TSI 03/08

## Verbau Zylinderkopfdichtung

**559.336**

# Audi | VW | Seat

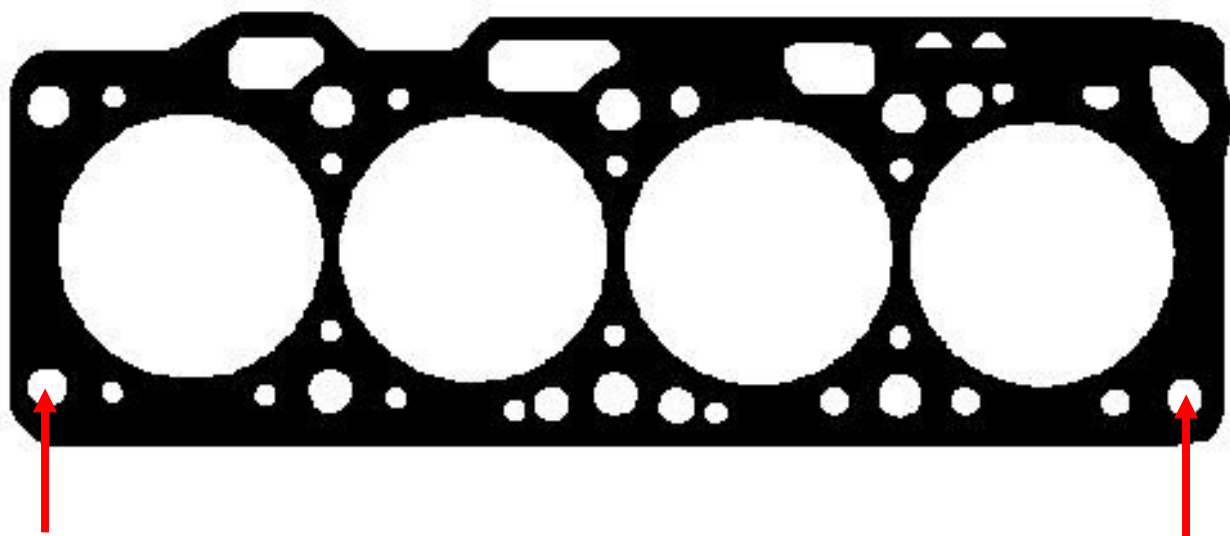
Zentrierwerkzeuge **hier** ansetzen, um ein Verrutschen zu verhindern.

Ansonst besteht die Gefahr, dass die Gummielemente an der Druckölbohrung beim Einsetzen der Zylinderkopfschrauben zerstört werden.
